Chronologie – Gehsteigbreite in der Marktstraße

Ausschnitt Plan Pflasterung:

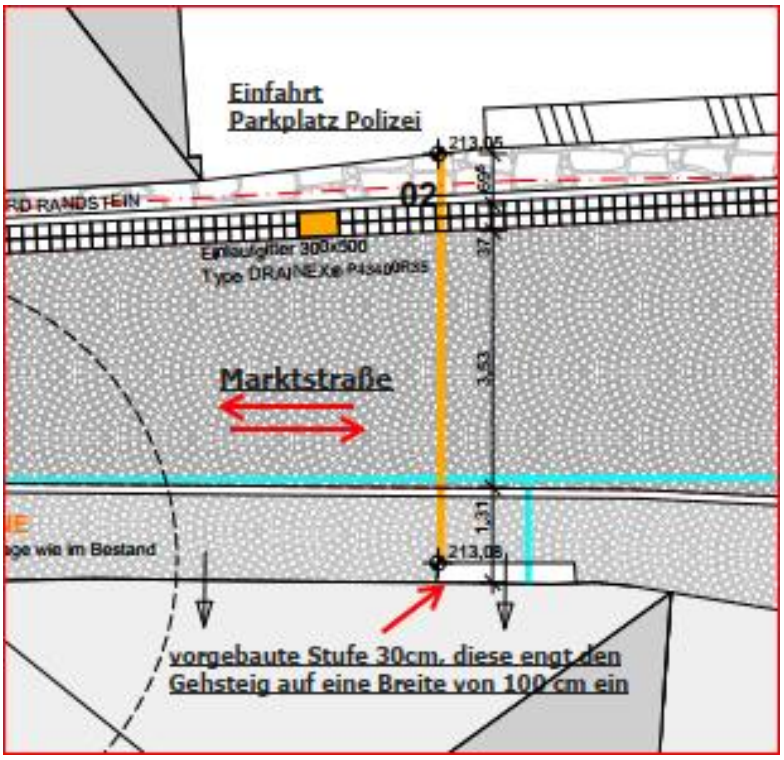
Mi.17.3.2021: Es ergeht per Mail ein dringender Appell an gGR Pichler, dass eine Breite von 80 cm nicht möglich sein kann und darf, da diese Engstelle viel zu gefährlich oder nicht passierbar für

Rollator-Nutzer, Rollstuhlfahrer und auch für Menschen mit Kinderwagen sei. Dazu kommt noch, dass bei einem Haus in diesem Bereich eine vorgebaute Stufe mit 30 cm in den Gehsteig ragt und damit die Breite auf sogar nur 50 cm einengt. Bei 50 cm Breite – wenn auch nur eine kurze Strecke – müssen Menschen mit Rollstuhl, mit Rollator und mit Kinderwagen auf die Straße ausweichen. Alleine das Übersetzen auf die Straße und wieder auf den Gehsteig ist entweder unmöglich, da keine Gehsteigabsenkungen vorgesehen sind, oder gefährlich.

Der Plan mit den vom Gemeinderat beschlossenen und beauftragten Maßen liegt bei Baufirma Schütz auf. Die in diesem Plan vermerkte Gehsteigbreite ist mit 131 cm angegeben. GGR Pichler konnte keine Kontrolle durchführen, da ihm kein Plan vorlag (mittlerweile verfügt er über einen Plan). Es wurde vereinbart, dass die Fa. Schütz auf eigene Kosten den Mangel beheben wird (Plan am Ende der Mitteilung).
